Европейская экономическая комиссия**Комитет по внутреннему транспорту****Всемирный форум для согласования правил
в области транспортных средств****Рабочая группа по вопросам освещения
и световой сигнализации****Восемьдесят первая сессия**

Правила ООН № 37 (лампы накаливания),**99 (газоразрядные источники света),****128 (светодиодные источники света)****и Сводная резолюция по общей спецификации
для категорий источников света****Предложение по поправке [6] к Сводной резолюции
по общей спецификации для категорий источников
света (CP.5)****Представлено экспертом от Международной группы экспертов
по вопросам автомобильного освещения и световой сигнализации
(БРГ)***

Воспроизведенный ниже текст был подготовлен экспертом от БРГ для включения новых альтернативных источников света на светоизлучающих диодах (СИД) категорий C5W/LEDK и R5W/LED в Сводную резолюцию по общей спецификации для категорий источников света (CP.5) (ECE/TRANS/WP.29/1127). Изменения к существующему тексту резолюции выделены жирным шрифтом в случае новых положений или зачеркиванием в случае исключенных элементов. В дополнение к настоящему предложению см. также неофициальный документ GRE-81-03.

Рис. 1

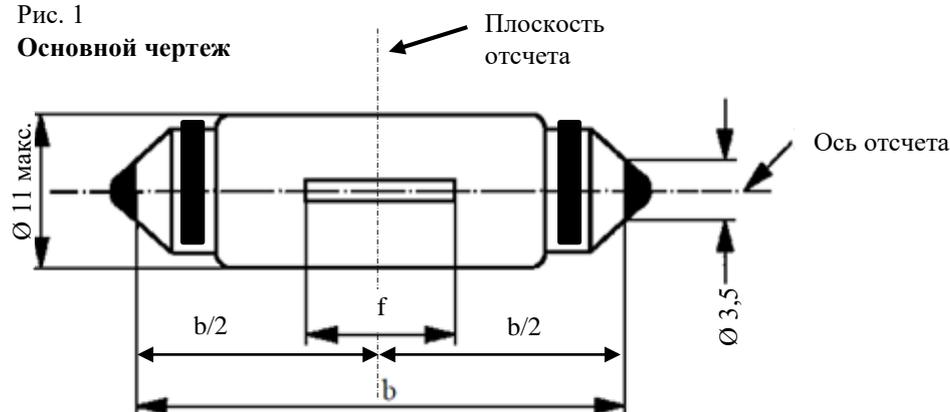
Перед спецификацией LR1/1 включить новые спецификации C5W/LED/1-4 следующего содержания: (см. следующие страницы; по одной странице на спецификацию):

Размеры в мм		Источники света на СИД серийного производства			Стандартный источник света на СИД
		мин.	ном.	макс.	
$b^{1/}$		34,0	35,0	36,0	$35 \pm 0,5$
$e^{2/}$			0,0		0,0
$f^{2/}$			9,0		9,0
Цоколь SVX8.5 в соответствии с публикацией МЭК 60061 (спецификация 7004-81A-1)					
Электрические ^{5/} и фотометрические характеристики					
Номинальные значения	Вольты	12			12
	Ватты	2			2
Напряжение при испытании	Вольты	13,5			13,5
Нормальные значения	Ватты	2 макс.			2 макс.
	Электрический ток (в мА при 9–16 В постоянного тока)	30 мин. 170 макс.			
	Световой поток ^{3/} (при 13,5 В постоянного тока)	$45 \pm 20 \%^{4/}$			$45 \pm 10 \%^{4/}$
	Световой поток ^{3/} (при 9 В постоянного тока)	9 мин.			9 мин.

¹ Эта величина соответствует расстоянию между двумя отверстиями диаметром 3,5 мм у каждого цоколя.

² Проверяется с помощью «системы шаблона», см. рис. 2.

Рис. 2

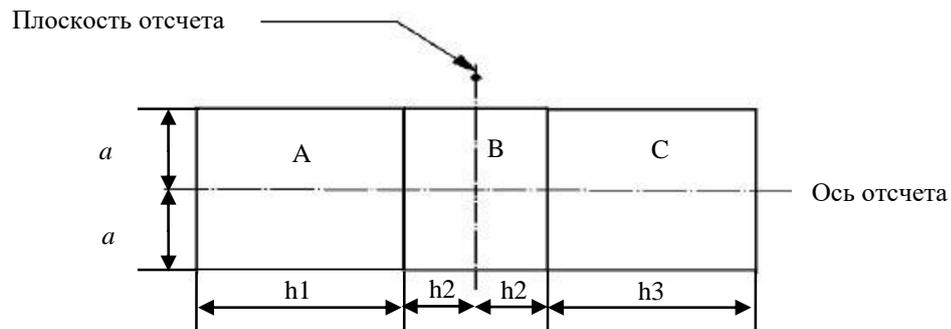
Положение светоизлучающей зоны проверяют с помощью системы шаблона, определяемой проекциями при визуализации в направлении $\gamma = 0^\circ$ (вид сверху), $\gamma = 90^\circ$ (вид спереди), $\gamma = 180^\circ$ (вид снизу), $\gamma = 270^\circ$ (вид сзади), вид под углами $\gamma = 45^\circ$, $\gamma = 135^\circ$, $\gamma = 225^\circ$ и $\gamma = 315^\circ$ в плоскости C_0 (C, γ , как указано на рис. 3).

Доля общего светового потока, излучаемого в направлениях визуализации из зоны (зон), должна соответствовать указанной на рис. 2:

- А, В и С в совокупности должны составлять 70% или более;
- В должна составлять 20% или более;
- А и С должны составлять 15% или более каждая.

Размеры (мм)	a	$h1, h3$	$h2$
Все виды (как указано выше)	2,5	6	2

Рис. 3

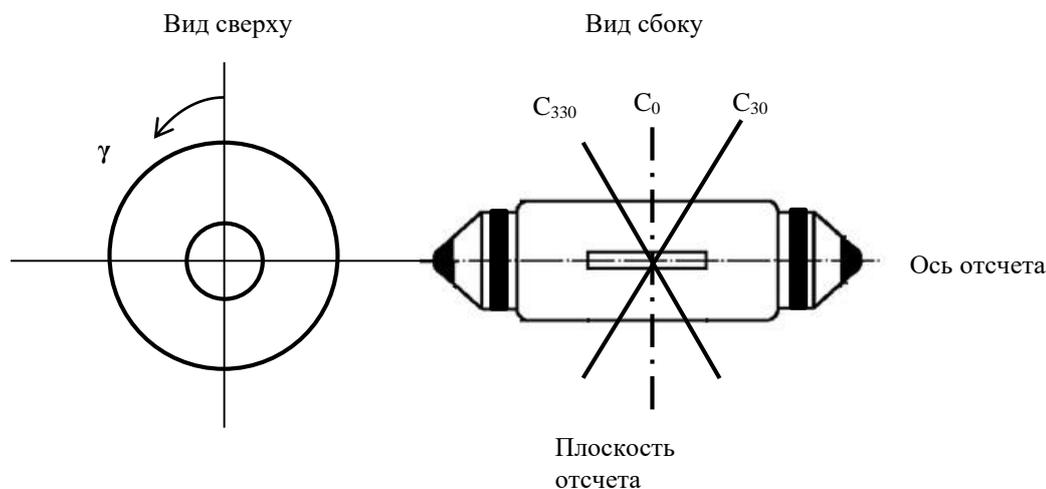
Нижеследующее испытание имеет целью определить нормализованное распределение силы света источника в плоскостях C , как показано на рис. 3. За начало системы координат принимают точку пересечения оси отсчета и плоскости отсчета.

Источник света устанавливают на плоской пластине с соответствующими элементами держателя. Пластины крепят к столику гониометра с помощью крепежного устройства таким образом, чтобы ось отсчета источника света совпала с одной из осей вращения гониометра. Соответствующая регулировка в целях измерения показана на рис. 3.

Измерения проводят в плоскостях C , где C_0 представляет собой ось отсчета источника света. Плоскости C , подлежащие замеру: C_0 , C_{30} и C_{330} . Испытательные точки для каждой плоскости и различных полярных углов указаны в таблице 3.

Рис. 1

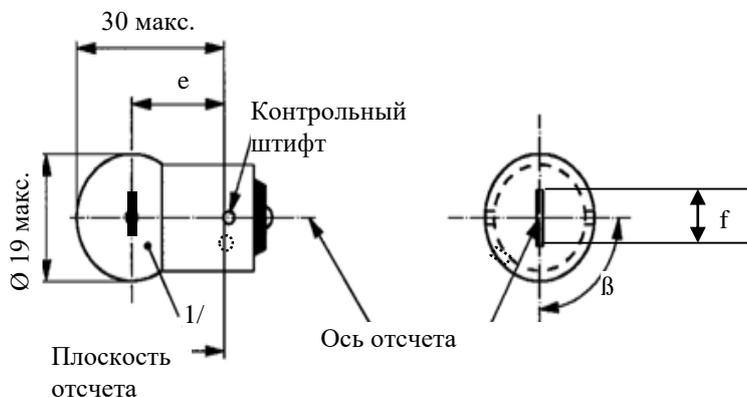
После спецификации PY21W/LED включить новые спецификации R5W/LED/1–4 следующего содержания (см. следующие страницы; по одной странице на спецификацию):

Размеры в мм	Источники света на СИД серийного производства			Эталонный источник света на СИД
	мин.	ном.	макс.	ном.
$e^2/$		19,0		19,0
$f^2/$		4,0		4,0
$\beta^2/$		90°		90°
R5W/LED: цоколь BA15s-3(110°) в соответствии с публикацией МЭК 60061 (спецификация 7004-19A-1)				
Электрические и фотометрические характеристики	4/	5/		4/
Номинальные значения	Вольты	12	24	12
	Ватты	2		2
Напряжение при испытании	Вольты	13,5	28,0	13,5
	Ватты	2 макс.	2 макс.	2 макс.
Нормальные значения	Электрический ток (в мА при 9–16 В постоянного тока)	(при напряжении 9–16 В постоянного тока) 30 мин. 170 макс.	(при напряжении 16–32 В постоянного тока) 30 мин. 170 макс.	(при напряжении 9–16 В постоянного тока) 30 мин. 170 макс.
	Световой поток ^{1/} , ^{3/} (при 13,5 В постоянного тока)	50 ± 20%		50 ± 10%
	Световой поток ^{1/} (при 9 В постоянного тока)	10 мин.		10 мин.

² Проверяется с помощью системы шаблона; спецификация R5W/2/LED/2.

Рис. 2

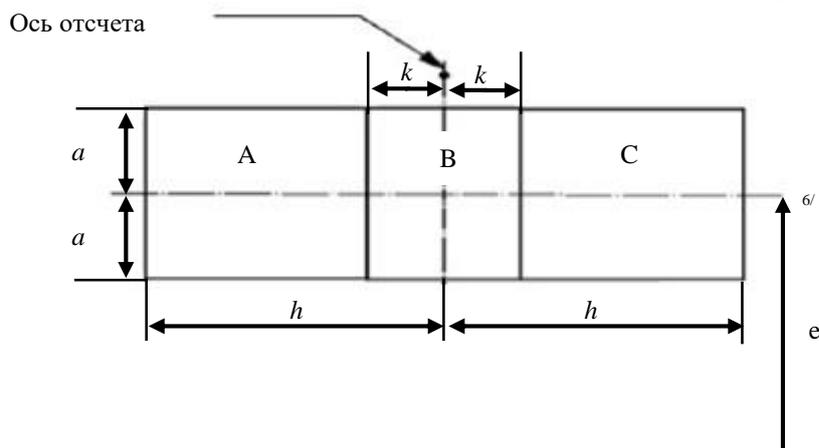
Положение светоизлучающей зоны проверяют с помощью системы шаблона, определяемой проекциями при визуализации в направлении $\gamma = 0^\circ$ (вид сверху), вид под углом $\gamma = \pm 45^\circ$ и $\gamma = \pm 90^\circ$ (вид спереди, сзади) в плоскости C_0 (C, γ , как указано на рис. 3).

Доля общего светового потока, излучаемого в направлениях визуализации из зоны (зон), должна соответствовать указанной на рис. 2:

- А, В и С в совокупности должны составлять 70% или более;
- В должна составлять 20% или более;
- А и С должны составлять более 15% каждая.

Размеры в мм	a	h	k
Вид сверху ($\gamma = 0^\circ$)	3	4	0,5
Вид под углом ($\gamma = \pm 45^\circ$)	4,5	4	0,5
Вид спереди/сзади ($\gamma = \pm 90^\circ$)	3	4	0,5

Рис. 3

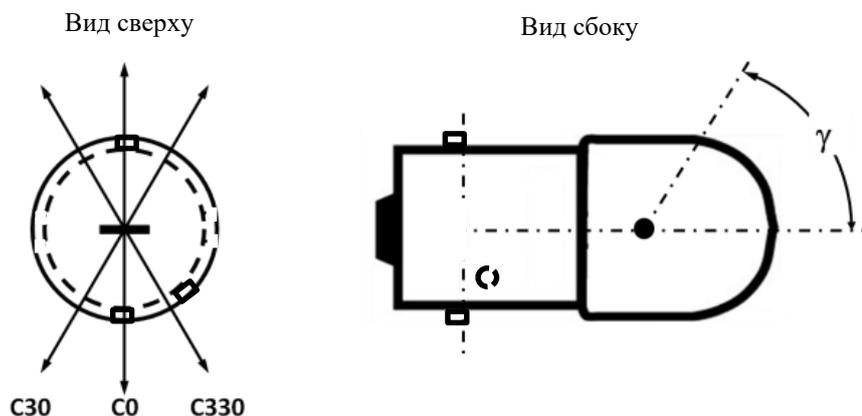
Нижеследующее испытание имеет целью определить нормализованное распределение силы света источника в плоскостях C , как изображено на рис. 3. За начало системы координат принимают точку пересечения оси отсчета и плоскости, параллельной плоскости отсчета и расположенной на удалении e .

Источник света устанавливают на плоской пластине с соответствующими элементами держателя. Пластины крепят к столику гониометра с помощью крепежного устройства таким образом, чтобы ось отсчета источника света совпадала с одной из осей вращения гониометра. Соответствующая регулировка в целях измерения показана на рис. 3.

Измерения проводят в плоскостях C , через которые проходит ось отсчета источника света. Плоскости C , подлежащие замеру: C_0 , C_{30} и C_{330} . Испытательные точки для каждой плоскости и различных полярных углов γ указаны в таблице 3.
